日本原子力研究開発機構 大洗研究所(北地区)JMTR(施設番号1)の 核燃料物質使用変更許可申請の概要について

令和6年1月12日

国立研究開発法人日本原子力研究開発機構
高速炉・新型炉研究開発部門
大洗研究所 環境技術開発センター
材料試験炉部 廃止措置推進課

図9.2-1 JMTR液体廃棄物排水系概略図

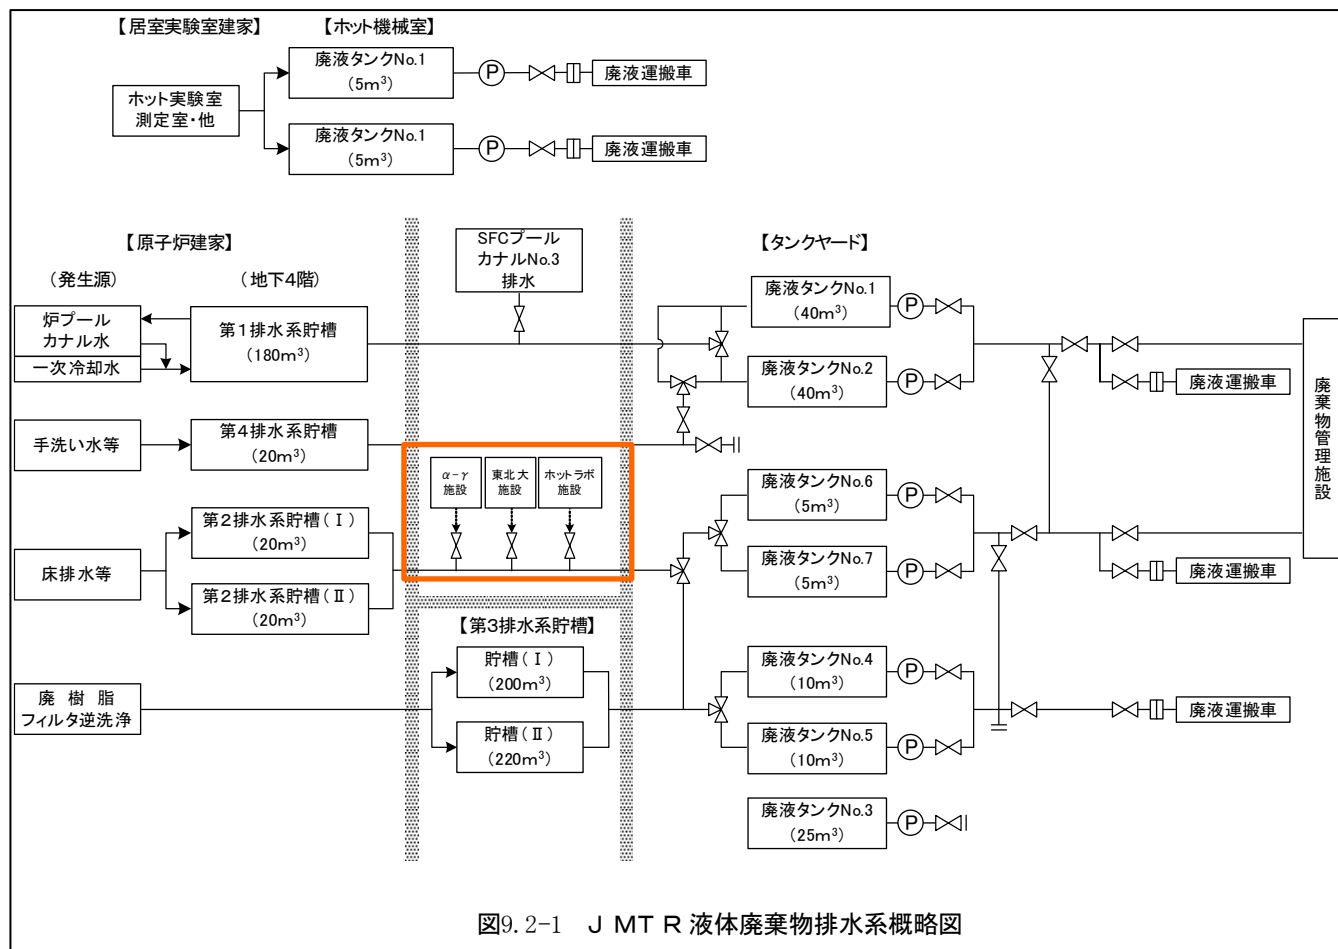
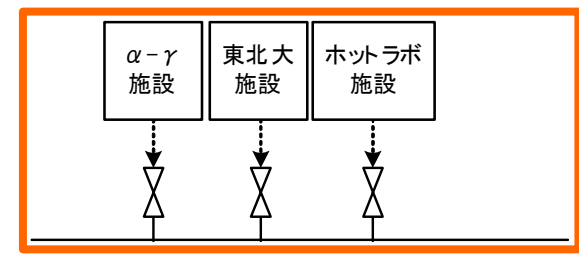
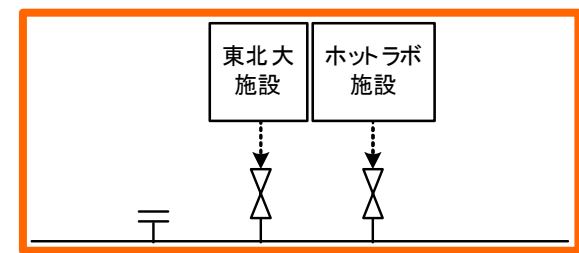
- ① 本文「図9. 2-1 JMTR液体廃棄物排水系概略図」から α - γ 施設に関する記載を削除する。

図9.2-1 JMTR液体廃棄物排水系概略図において、JMTRのタンクヤードで照射燃料試験施設である α - γ 施設、東北大施設、ホットラボ施設から液体廃棄物を受入れることができる許可を受けているが、 α - γ 施設からの液体廃棄物の受入れを終了することによる配管撤去に伴い、弁の撤去及び閉止蓋の取付けを行う。また、本文についても、タンクヤードへの液体廃棄物の受入れに関する記載の適正化を行う。

閉止蓋の設計

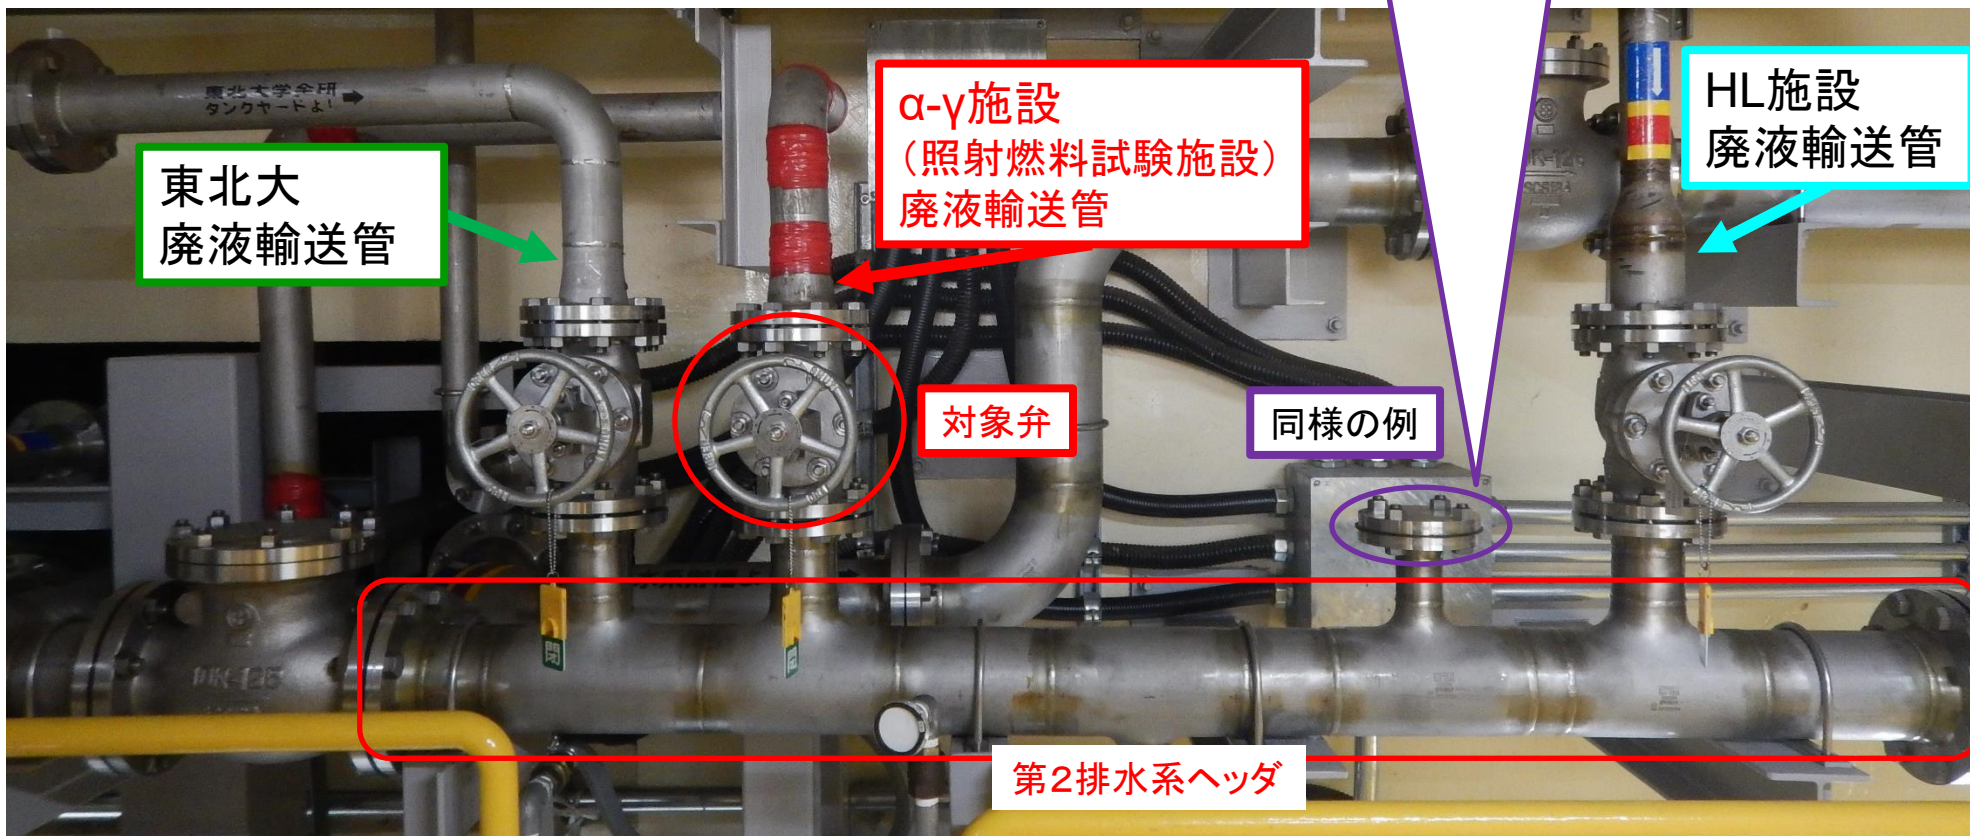
弁を取り外し、閉止蓋を取り付ける改造であり、既設の配管系の一部である第2排水系ヘッダ部については変更はない。

この状態と同様の状態にする。ボルト構造になっているため、もし、修理が必要となった場合においても、交換が可能である。

閉止蓋は、既設の第2排水系ヘッダの弁を取外した後に発生する開口部に取り付けるものであり、取付後における閉止蓋は、既設の配管系を構成する機器の一部となる。

タンクヤードの既設配管系に関する安全機能を確認するための設計については、配管系にはカバーやダクト等は設けていないこと、ファイバースコープを挿入できる構造となっていることから、目視等により健全性を確認できる設計となっている。また、保守性については、閉止蓋は、既設の構成機器と同様に単純なボルト締付により取付けることから修理・交換等が容易な設計となっている。このため、今回の改造工事においては、使用前検査対象施設であるタンクヤードの安全機能を確認するための設計に変更はないことから、次ページに示す閉止蓋の技術基準への適合に関する検査を計画している。
